## **Европейская экономическая комиссия**

**Рабочая группа по унификации технических предписаний и правил безопасности на внутренних водных путях**

**Рекомендации, касающиеся согласованных на европейском уровне технических предписаний, применимых к судам внутреннего плавания (пересмотренная Резолюция № 61)**

### **Поправки к разделу 2–7.3 “Данные, необходимые для идентификации судна”, главам 4 “Расстояние безопасности, надводный габарит и марки осадок”, 15а “Особые требования к пассажирским парусным судам” и 22а “Особые положения, применяемые к судам длиной более 110 м”, и новый раздел 3–6 “Прочие положения”**

Рис. 4-4-3.7 Шкала обмера/осадок

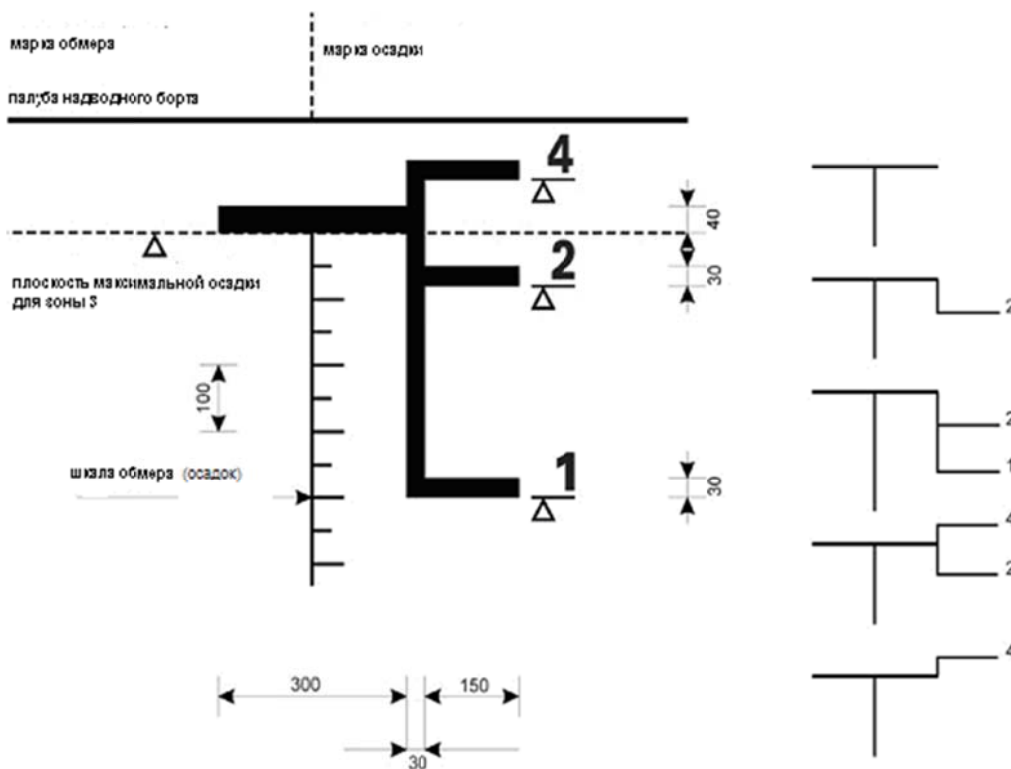
~~4-3.7 Статья 4.04(7).~~ Для судов, эксплуатируемых во всех зонах, помимо зоны 3 (зоны 1, 2 или 4<sup>2</sup>) дополнительно к носовым и кормовым маркам осадки, предусмотренным в пункте ~~4~~ **4-3.3**, наносится вертикальная линия, на которую наносятся одна или, в случае нескольких зон, несколько дополнительных марок осадки в виде линий длиной 150 мм в направлении к носу судна в дополнение к марке осадки для зоны 3.

Толщина данных вертикальной и горизонтальной линий должна составлять 30 мм. В дополнение к марке осадки в направлении к носу судна указываются соответствующие номера зон в виде цифр размерами 60 мм в высоту и 40 мм в ширину (см. рис-~~1~~ **4-3.7**).

Нижняя кромка каждой марки осадки должна соответствовать плоскости максимальной допускаемой осадки, установленной для соответствующей зоны плавания.

Рис. 4-3.8 Грузовая марка

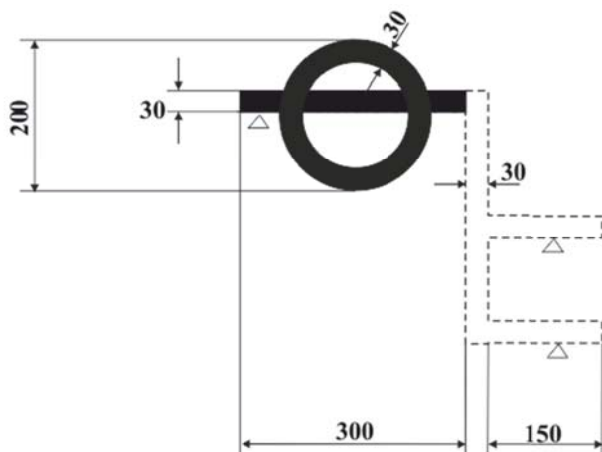
4-3.8 4-4.1.2 Марка обмера/осадок для зон 1 и 2, расположенная на миделе, может быть заменена грузовой маркой. Грузовая марка судов, предназначенных для зоны 3, состоит из горизонтальной полосы длиной 300 мм и шириной 40 мм. Грузовая марка для зоны 1 и 2 состоит из кольца, пересеченного по центру горизонтальной линией, с дополнительными линиями надводного борта в случае необходимости.

Ширина кольца и всех прочих линий грузовой марки – 30 мм, наружный диаметр кольца - 200 мм, длина горизонтальной линии, пересекающей кольцо – 300 мм, и размеры цифр, указывающих зоны, составляют 60 x 40 мм (рис. 4–3.8).

Центр кольца должен находиться на миделе судна. Горизонтальная линия, пересекающая кольцо, нижней своей кромкой должна проходить через его центр и являться линией надводного борта.

Если судно предназначено для судоходства в различных зонах плавания, то в направлении носа от центра кольца наносятся вертикальная черта и дополнительные линии надводного борта длиной 150 мм.

Нижняя кромка каждой линии надводного борта должна соответствовать надводному борту, установленному для соответствующей зоны плавания.

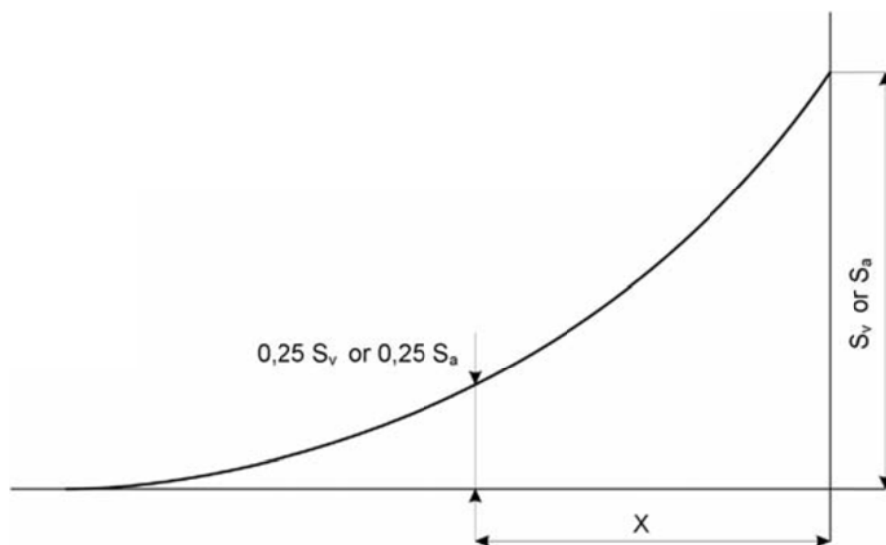
4.02(5) 4-4.2.5 Фактическая седловатость на носовом перпендикуляре  $Se_v$  и на кормовом перпендикуляре  $Se_a$  рассчитывается по следующим формулам:

$x$  расстояние, измеряемое до абсциссы точки, в которой седловатость равна  $0,25 S_v$  или  $0,25 S_a$  и  $S_a$  равняется  $0,25$  (см. рис.).
